INFORME DE CONTROL ESPECÍFICO N° 014-2022-2-2950-SCE

SERVICIO DE CONTROL ESPECÍFICO A HECHOS CON PRESUNTA IRREGULARIDAD MUNICIPALIDAD DISTRITAL DE CASA GRANDE CASA GRANDE, ASCOPE, LA LIBERTAD

"INAPLICACIÓN DE PENALIDAD POR MORA EN LA EJECUCIÓN DE LA OBRA: RECUPERACIÓN DEL CENTRO EDUCATIVO INICIAL RAMÓN CASTILLA, DISTRITO DE CASA GRANDE, PROVINCIA DE ASCOPE, DEPARTAMENTO DE LA LIBERTAD"

Verificación de la tapa de Registro

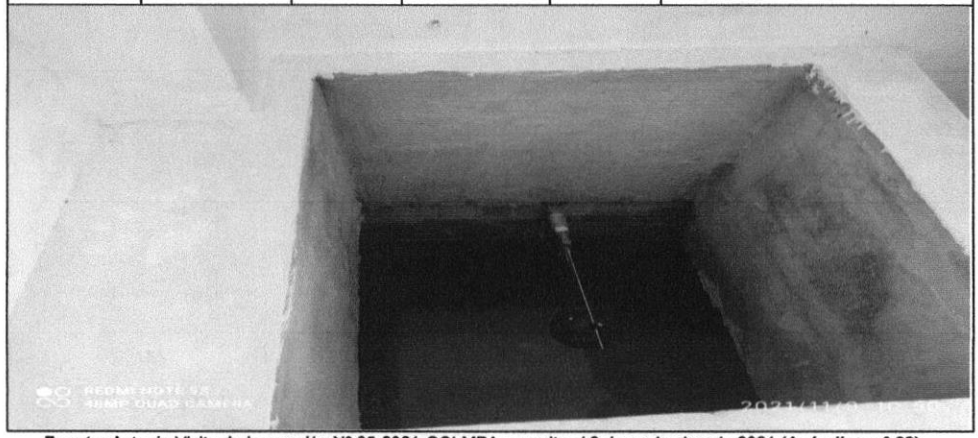
Ítem	*Descripción*	*Unidad*	*Metrado expediente técnico*	*Metrado in situ*	*Observaciones*
07	*Obras Exteriores*				
07.01	*Cisterna*				
07.01.04	*Equipamiento Cisterna*				
07.01.04.01	*Tapa de Registro*	*und*	*1*	*0*	*De la inspección realizada, se observó la falta de instalación de la tapa de registro para la Cisterna.*

Verificación de los tensores FL 5/8"

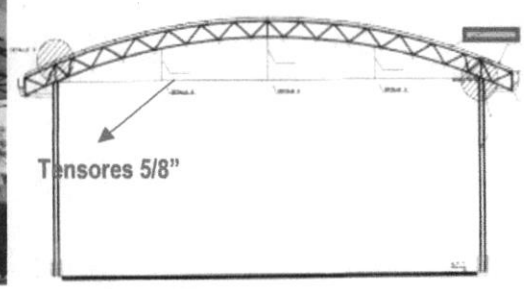
Ítem	*Descripción*	*Unidad*	*Metrado Expediente Técnico*	*Metrado in situ*	*Observaciones*
	Obras Exteriores				
.03	***Estructura Metálica (Losa Deportiva)***				
07.03.03	***Cobertura Metálica***				
07.03.03.06	*Tensor FL 5/8*	*m*	**74,24**	0	*De la Inspección realizada a la obra, se verifico que no se ha instalado los Tensores FL 5/8".*

Verificación de sistema de drenaje pluvial y reflectores

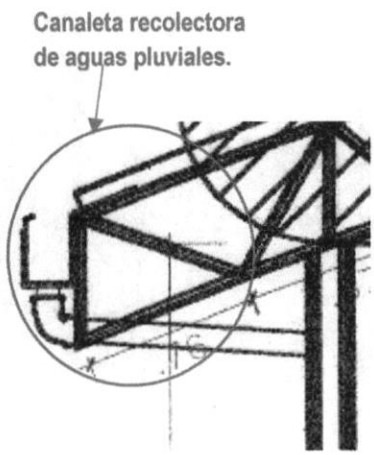
Ítem	*Descripción*	*Unidad*	*Metrado Expediente Técnico*	*Metrado in situ*	*Observaciones*
07	***Obras Exteriores***				
07.03.05	***Drenaje Pluvial***				
07.03.05.01	*Canaleta Recolectora de Aguas Pluviales.*	*m*	**50.16**	0	*De la Inspección realizada, se observó la falta de instalación de*

Ítem	Descripción	Unidad	Metrado Expediente Técnico	Metrado in situ	Observaciones
					las canaletas recolectoras de aguas pluviales en el techo de la losa deportiva.

07.03.05.02	*Montante con tubería PVC de 4" – Bajada de aguas pluviales.*	*m*	**20.00**	0	*De la Inspección realizada, se observó la falta de instalación de los montantes de tubería de aguas pluviales del techo de la losa deportiva.*

Verificación de sistema de juegos infantiles

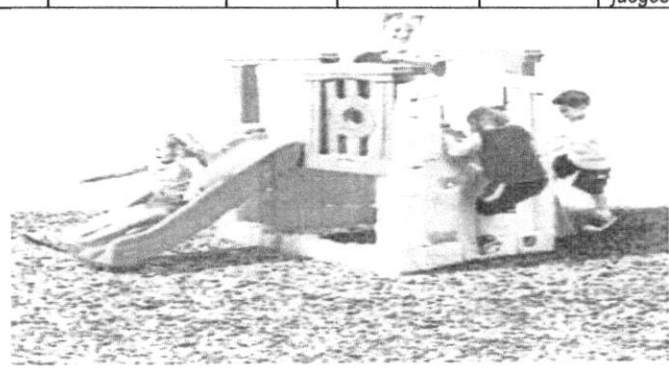
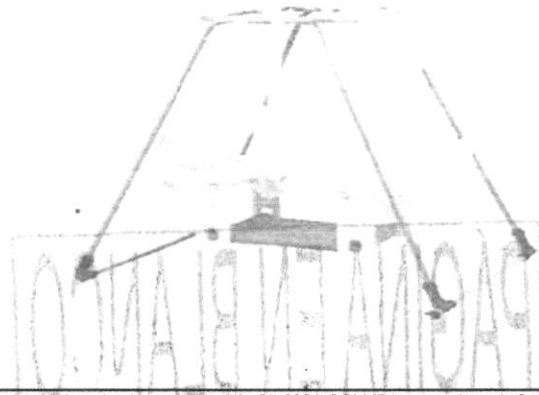
Ítem	*Descripción*	*Unidad*	*Metrado Expediente Técnico*	*Metrado in situ*	*Observaciones*
01.03	*Juegos Infantiles*				
01.03.01	*Juego escalador y resbaladera*	*und*	**2**	*0*	*De la inspección realizada, no se evidenció dichos juegos*

Ítem	Descripción	Unidad	Metrado Expediente Técnico	Metrado in situ	Observaciones
01.03.03	Juego para infantes	und	6	0	De la inspección realizada, no se evidenció dichos juegos
